**Procedimiento:** Licitación contrato obras de ampliación animalario de la UCIM de la Facultad de Medicina  
**Nº Expdte:** 2018-OB014  
**Escrito:** Recurso de Reposición  
**Org. Contrat:** Universidad de Valencia

**AL VICERRECTOR D'ECONOMIA I INFRAESTRUCTURES DE LA UNIVERSITAT DE VALENCIA.-**

# Cloison SM60

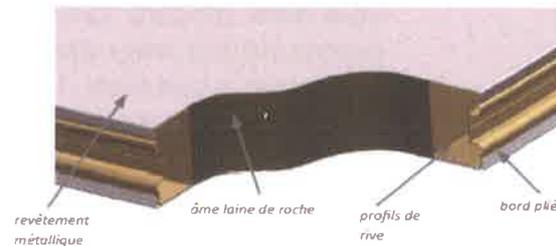
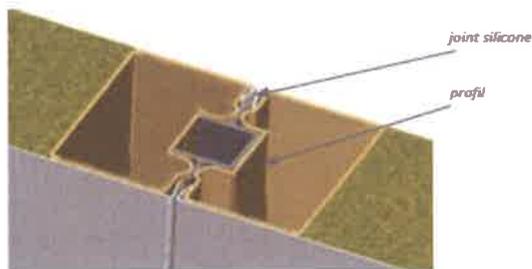
En este caso, también se ha empeorado la reacción al fuego, pasando de una clasificación A2-s1, d0 (PROYECTO: lana de roca) a una B-s1,d0 (MEJORA TECMO: poliisocianurato), incumpliendo de nuevo el principio 2 expuesto en la página 3 de este escrito.

- El panel propuesto por la empresa TECMO expone el aislamiento en sus extremos, mientras que el panel de proyecto está recercado perimetralmente mediante un perfil metálico, por lo que el aislamiento queda confinado.
- La unión entre los paneles propuestos por la empresa TECMO es machihembrada, mientras que lo especificado según el modelo prescrito en proyecto es unión mediante perfil metálico oculto.
- Los paneles propuestos por la empresa TECMO deben de ser barrenados para el paso de instalaciones, mientras que el panel prescrito en proyecto dispone de perfiles longitudinales a ambos lados para el paso de instalaciones.

- El panel propuesto por la empresa TECMO, NO PERMITE el montaje sobre cintura regulable, algo que se ha prescrito específicamente en el proyecto.
- En el panel propuesto por la empresa TECMO, las puertas y ventanas han de montarse clipadas, con lo que los marcos no quedan enrasados, mientras que el panel y puertas prescritas en el proyecto se integran perfectamente, presentando uniones bi-enrasadas mediante unión con el mismo perfil que panel/panel.
- Los módulos del panel propuesto por la empresa TECMO se fabrican con un ancho estándar, lo que obliga a realizar más cortes que los paneles de proyecto, que se fabrican con anchos a medida (400, 600, 800, 1.000 y 1.200 mm).
